CONCEPTO TÉCNICO SOBRE NECESIDAD DE ESTUDIOS DETALLADOS DE AMENAZA Y RIESGO POR FENOMENOS DE REMOCIÓN EN MASA DENTRO DEL TRÁMITE DE LICENCIA URBANÍSTICA	Código:	GPR-FT-10
		Versión:	04
		Fecha de revisión:	21/06/2011

1.1 CONCEPTO TÉCNICO No. CT:	CT-7776
1.2 ÁREA:	Análisis y Mitigación del Riesgo
1.3 COORDINACIÓN:	Estudios y Conceptos Técnico
1.4 REFERENCIA CRUZADA RADICADO FOPAE:	2014ER13296
1.5 RESPUESTA OFICIAL No.	RO-73679

2.1 SOLICITANTE:	Curaduría Urbana # 5
2.2 PROYECTO:	KR 5 I 48 H 15 S (ACTUAL)
2.3 LOCALIDAD:	18. Rafael Uribe Uribe
2.4 UPZ:	54. Marruecos
2.5 BARRIO O SECTOR CATASTRAL:	Los Chircales
2.6 DIRECCIÓN:	Transversal 5L # 48B-15 Sur (**)
2.7 CHIP:	AAA0010ENKL (*)
2.8 MANZANA CATASTRAL:	33
2.9 PREDIO CATASTRAL:	28
2.10 ÁREA (Ha):	0.0112
2.11 FECHA DE VISITA:	Septiembre 30 de 2014

Foto 1. Vista del sector donde se localiza el proyecto de la Transversal 5L # 48B-15 Sur, Localidad de Rafael Uribe Uribe.

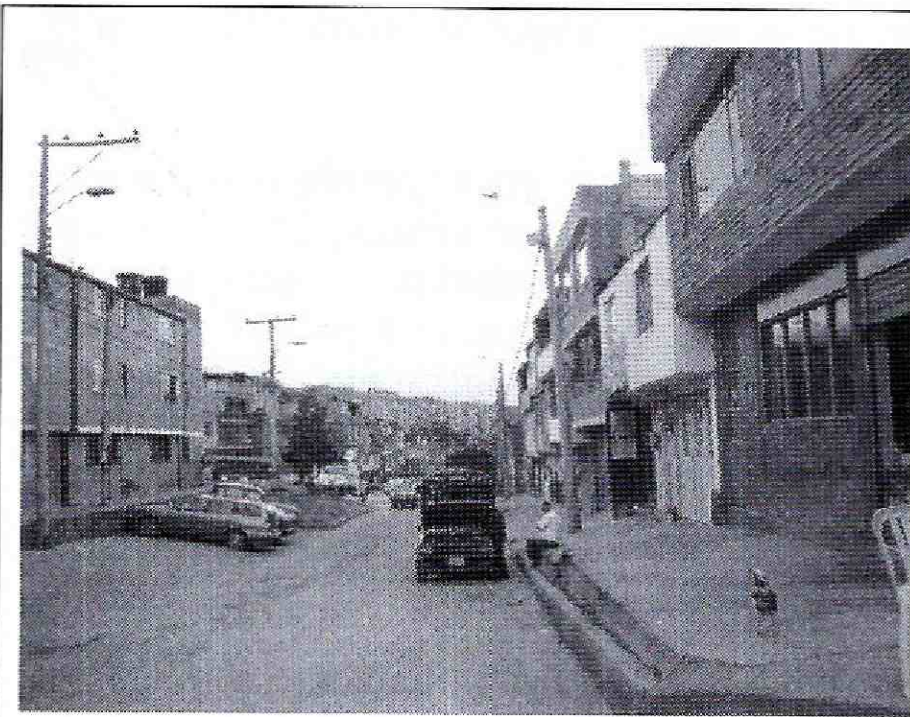
Es importante destacar que la edificación encontrada en el predio de la Transversal 5L # 48B-15 Sur, posiblemente se ajusta a la descripción del proyecto a desarrollar (Fotografías 1 y 2), incluida en el formato de solicitud GPR-F-03 enviado por la Curaduría Urbana # 5; razón por la cual se recuerda lo siguiente:

Finalmente, y considerando que en la visita de campo efectuada al predio de la Transversal 5L # 48B-15 Sur, se encontró una edificación que posiblemente se ajusta a la descripción del proyecto a desarrollar (Fotografías 1 y 2), incluida en el formato de solicitud GPR-F-03 enviado por la Curaduría Urbana # 5; se recomienda a la Alcaldía Local de Rafael Uribe Uribe, verificar si se ha cometido alguna infracción urbanística para que si es el caso, se adelanten las acciones pertinentes dentro de su competencia como encargada del control urbanístico en su localidad.
